ПАСПОРТ ДОСТУПНОСТИ

ФГБОУ ВО «ТулГУ» (учебный корпус № 8)

адрес: Тульская обл., г. Тула, ул. Болдина, д. 153

АКТ ОБСЛЕДОВАНИЯ
объекта социальной инфраструктуры
К ПАСПОРТУ ДОСТУПНОСТИ ОСИ № 39

Фото 3

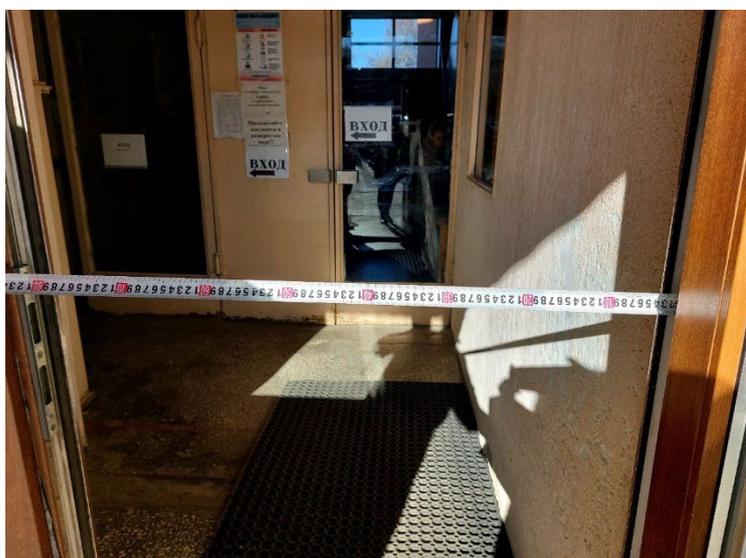
проемов менее 0,9 м		менее 0,9м в свету. (п. 6.1.5 СП 59.13330.2020) До ремонта обе створки двери должны находиться в открытом состоянии.	ремонт
				3, 5	На стеклянном прозрачном полотне двери отсутствует контрастная маркировка	С	Установить яркую, контрастную маркировку на прозрачном полотне двери на уровне 1,3-1,4 м (п.6.1.6. СП 59.13330.2020)	Текущий ремонт
				5, 6	Двери не имеют контрастного отображения ручки по отношению к двери	С	Обеспечить контрастное отображение дверных ручек цветом по отношению к цвету двери	Текущий ремонт
				3, 4	Не закреплено резиновое покрытие	К, О, С	Резиновое покрытие должно быть надежно закреплено, оно не должно сдвигаться или «задираться» при контакте с обувью, тростью ГОСТ Р 52875-2018 п. 5.1	Текущий ремонт
	Общие требования к зоне	Привести в соответствие с СП 59.13330.2020

Фото 4

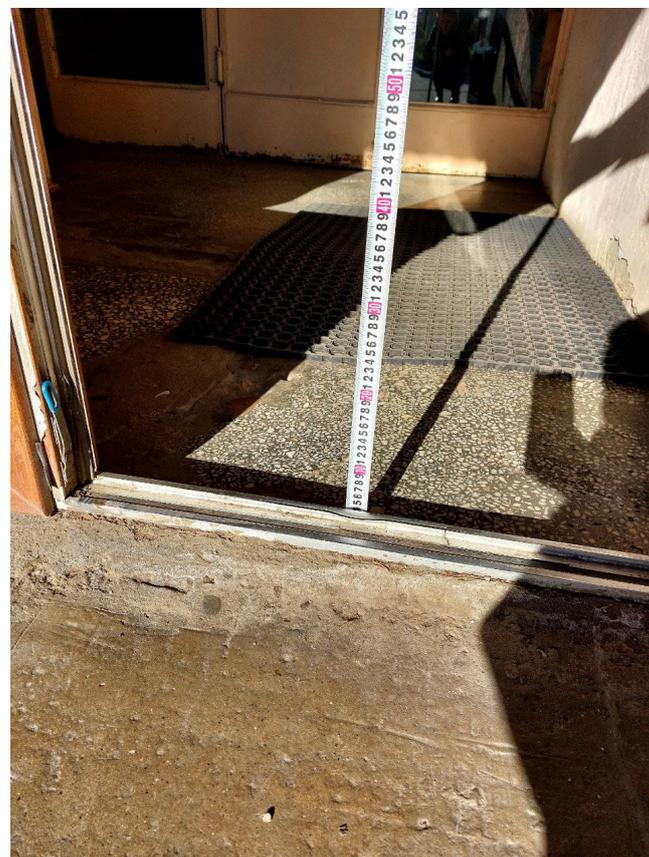
4	Высота порога дверного проема более 0,014 м.	К, О, С	Установить перекатной пандус на ширину дверного проема в местах перепада высот (при капитальном ремонте высота порога дверного проема не должна превышать 0,014 м одного элемента) (п. 6.2.4. СП 59 13330.2020).	Текущий ремонт

Фото 7

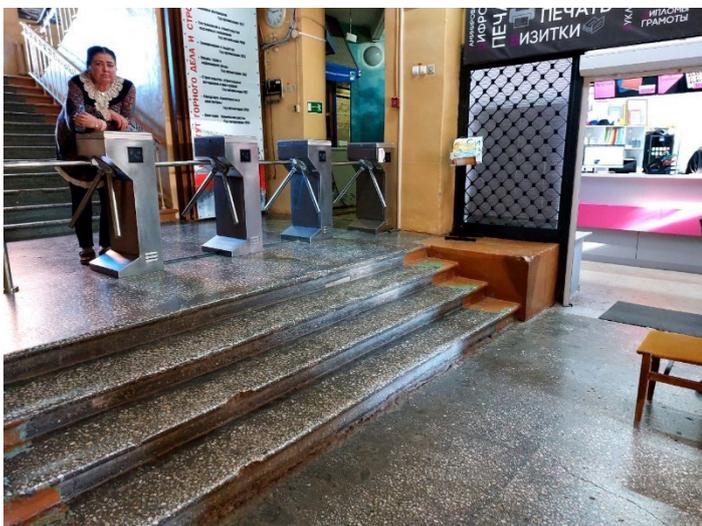
3.1	Коридор (вестибюль, зона ожидания, галерея, балкон)	есть		7	Отсутствует тактильная информационная мнемосхема справа при входе в помещение.	К, О, С, Г, У	Предусмотреть установку тактильной или тактильно-звуковой информационной мнемосхемы справа при входе в помещение (не далее 2-4м от входа) на высоте 1.2-1.6м, отображающей информацию о помещениях в здании. Не мешая основному потоку посетителей	Текущий ремонт
				7	Рекомендуется установить в холе первого этажа информационный терминал (киоск), для получения информации об объекте.	К, О, С, Г, У	Рекомендуется установить информационный терминал с сенсорным экраном, со встроенной индукционной системой, со специальным ПО для инвалидов с сенсорным управлением, с автоматическим озвучиванием текста голосом, с системой вызова помощника. (п. 6.5.7 СП 59.13330.2020).	Текущий ремонт
				7, 8, 9, 10	В холлах не оборудованы места отдыха и ожидания для инвалидов.	К, О, С, Г, У	Обеспечить зону отдыха и ожидания для инвалидов оборудованное информационным знаком «Место для инвалидов» и скамьей с опорой для спины и	Текущий ремонт

3.2	Лестница (внутри здания)	есть		7, 13, 14	Отсутствует контрастное выделение краевых ступеней на лестничных маршах	С	Выделить краевые ступени лестницы контрастными полосами шириной не менее 0,08 м по всей ширине лестничного марша (п. 6.2.8 СП 59. 13330.2020)	Текущий ремонт
				13, 14	Отсутствует обозначение начало/оконч ание поручней и нумерация этажей.	С, О	Обозначить осязательными предупреждающими наклейками начало/окончание поручней. Установить тактильно- информационные таблички с обозначением нумерации этажа.	Текущий ремонт
				13, 14	Отсутствуют бортики на боковых краях ступеней, не примыкающи х к стенам	О	Рекомендуется оборудовать бортики высотой не менее 0,02м или применить другие устройства на боковых краях ступеней, не примыкающих к стенам, для предотвращения соскальзывания тростей. (п.6.2.8 СП 59. 13330.2020)	Текущий ремонт
				7, 14	Отсутствуют поручни с двух сторон лестницы	С, О, Г,	Установить с двух сторон лестницы поручни на высоте 0,9 м, завершающие горизонтальные части поручня должны иметь травмобезопасное окончание (СП	Текущий ремонт

Фото 8

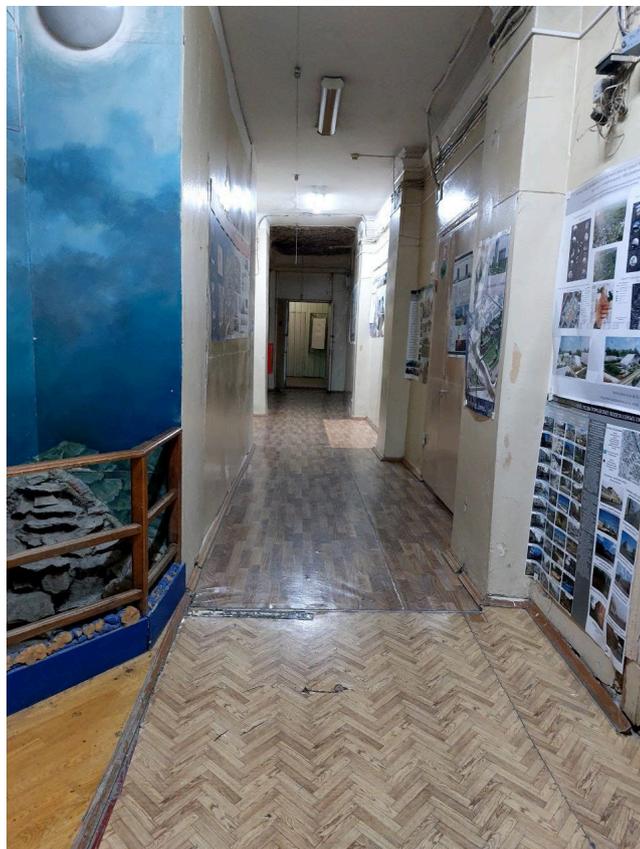
подлокотником. (п. 5.3 СП 59. 13330.2020).	
				8, 9, 10, 11	Отсутствуют пристенные поручни в коридорах на свободных участках стен	К, О, С	Рекомендуется предусмотреть пристенные поручни на высоте 0,9 м на путях движения инвалидов по коридорам, как вспомогательное оборудование для передвижения инвалидов с нарушением опорно- двигательного аппарата и для ориентации инвалидов по зрению.	Текущий ремонт

3.6	Пути эвакуации (в т.ч. зоны безопасности)	есть		8, 10, 14	Отсутствуют указатели направления движения для инвалидов на путях эвакуации, выполненных на светонакопительных информационных табличках	К, О, С, Г, У	Предусмотреть указатели направления движения на путях эвакуации, выполненные на светонакопительных информационных табличках (планы эвакуации, направление движения при эвакуации). К доступному выходу /входу	Текущий ремонт
					Отсутствуют светозвуковые оповещатели для управления эвакуацией людей при пожаре;	К, О, С, Г, У	Установить светозвуковые оповещатели на этажах и путях движения, а также в местах, где инвалид может оказаться один (санузел), а также в противопожарных зонах установить оборудование с системой двухсторонней связи. Обозначить общего сбора для МГН знаком Е 21 «Пункт (место)	Текущий ремонт

Фото 10

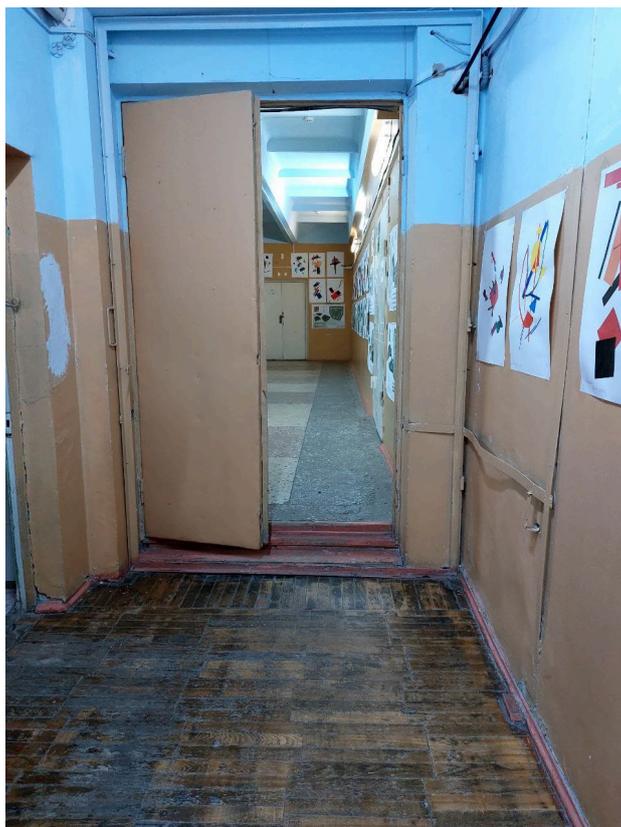
3.5	Дверь	есть		10, 11	Двери не имеют контрастного отображения ручки по отношению к двери.	С	Обеспечить контрастное отображение дверных ручек цветом по отношению к цвету двери.	Текущий ремонт
				12	Высота порогов дверных проемов превышает 0,014м.	К, О, С	Установить пандус на ширину дверного проема в местах перепада высот (при капитальном ремонте высота порога дверного проема не должна превышать 0,014 м одного элемента) (п. 6.2.4. СП 59 13330.2020).	Текущий ремонт

Фото 17

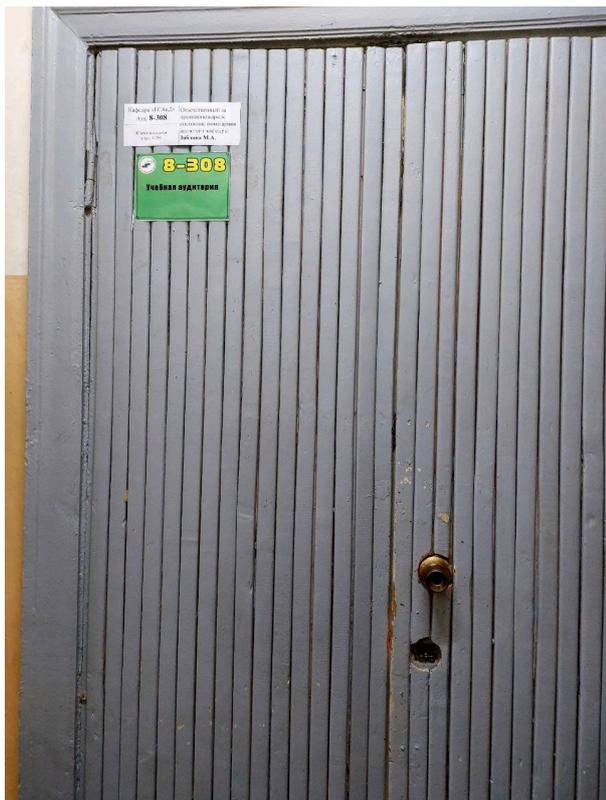
4.1	Кабинетная форма обслуживания	есть		16, 17	Отсутствуют информирующие тактильные таблички с названием помещений	С, Г, У	Установить информационные тактильные таблички с шрифтом Брайля и названием, рядом с дверью со стороны дверной ручки на высоте 1,4-1,6м, выполненные рельефно-точечным и рельефно-графическим способом с названием и номерами конечной цели движения	Текущий ремонт
				19	Ширина дверных проемов менее 0,9 м	К, С	Предусмотреть ширину дверных проемов не менее 0,9м в свету. При капитальном ремонте, если дверные проемы находятся в несущих конструкциях, допускается уменьшать ширину дверного проема в свету до 0,8 м (п. 6.1.5 СП 59.13330.2020)	Капитальный ремонт
				20	При входе в учебные аудитории высота порогов дверных проемов превышает	К, О, С	Установить перекатные пандусы на ширину дверного проема в местах перепада высот (при капитальном ремонте высота порога дверного проема не	Текущий ремонт

0,014м.		должна превышать 0,014 м одного элемента) (п. 6.2.4. СП 59 13330.2020).	
				16, 17	Двери не имеют контрастного отображения ручки по отношению к двери	С	Обеспечить контрастное отображение дверных ручек цветом по отношению к цвету двери	Текущий ремонт
				17	На дверях установлены шарообразные дверные ручки.	С, Г, У	Установить дверные ручки, которые имеют форму, позволяющую инвалиду управлять ими одной рукой и не требующую слишком больших усилий нажимного или «С» «П» образного вида (п.6.4.3 СП 59.13330.2020)	Текущий ремонт
				16	На стеклянном прозрачном полотне двери отсутствует контрастная маркировка.	С	Установить яркую, контрастную маркировку на прозрачном полотне двери на уровне 1,3-1,4 м (п.6.1.6. СП 59.13330.2020)	Текущий ремонт
				18	Учебные аудитории (классы) не оборудованы аудиовизуальной системой информации, специальным и техническими средствами обучения индивидуального и коллективного пользования	С, Г	Рекомендуется оборудовать классы ауди-визуальной системой информации, специальными техническими средствами обучения индивидуального и коллективного пользования, а также индукционной петлей, системой усиления звука для слабослышащих детей (переносной индукционной петлей или беспроводная звукоусиливающая аппаратура коллективного пользования, работающая в FM режиме (радиокласс, FM-система) для инклюзивного образования), сенсорным оборудованием для	Текущий ремонт

Фото 28

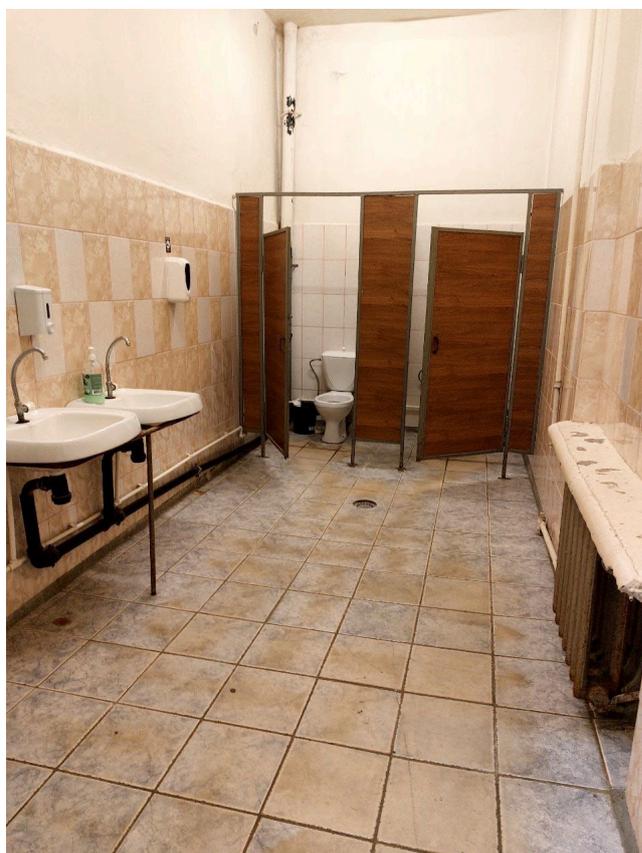
5.1	Туалетная комната	есть		28	Отсутствуют доступные санитарно-гигиенические кабины для инвалидов и МГН в общих уборных	К, О, С, Г, У	Оборудовать доступные санитарно-гигиенические кабины в общих уборных по гендерному типу, желательного размера не менее 1,65x2,2м, с разворотной площадкой и местом хранения коляски (доля доступных для инвалидов кабин должна составлять 5%, но не менее одной кабины) (п.6.3.3. СП 59.13330.2020)	Текущий ремонт
				26, 27	У дверей санитарно-бытовых помещений не установлены знаки доступности, специальные тактильные пиктограммы, мнемосхемы	К, О, С, Г, У	Установить таблички с названием помещений и знаками доступности на высоте 1,4-1,6м, выполненные рельефно-графическим и рельефно-точечным способом (п.6.3.6. СП 59.13330.2020)	Текущий ремонт
				28	Санитарно-гигиенические кабины не оборудованы системой тревожной сигнализации (кнопкой вызова персонала) с выводом на пульт администрации (охраны)	К, О, С, Г, У	Установить кнопку вызова персонала со шнурком с выводом на пульт администрации (охраны) на высоте 0.85-0.9м рядом с откидным поручнем (п.6.3.6. СП 59.13330.2020)	Текущий ремонт

29	Ширина дверных проемов менее 0,9 м	К, О, С	Предусмотреть ширину дверных проемов не менее 0,9 м в свету (п. 6.1.5 СП 59.13330.2020)	Капитальный ремонт
				28	Отсутствуют, откидные и стационарные поручни, крючки для тростей	К, О, С	Установить откидные и стационарные поручни, на высоте 0,85 (0,9) м рядом с унитазом, крючки для тростей на высоте 1,1 м рядом с унитазом и раковиной (п.6.3.3. СП 59.13330.2020)	Текущий ремонт
				28	Отсутствует поворотное зеркало	К, С, Г, О, У	Установить поворотное зеркало на доступной для инвалидов-колясочников высоте от уровня пола (от 1,1м до 1,3 м)	Текущий ремонт
				28	Отсутствуют краны с рычажной рукояткой	К, С, Г, О, У	В кабинках уборных следует применять водопроводные краны с рычажной рукояткой и термостатом, а при возможности - с автоматическими и сенсорными кранами бесконтактного типа. Применение кранов с отдельным управлением горячей и холодной водой не допускается (п. 6.3.9 СП 59.13330.2020)	Текущий ремонт
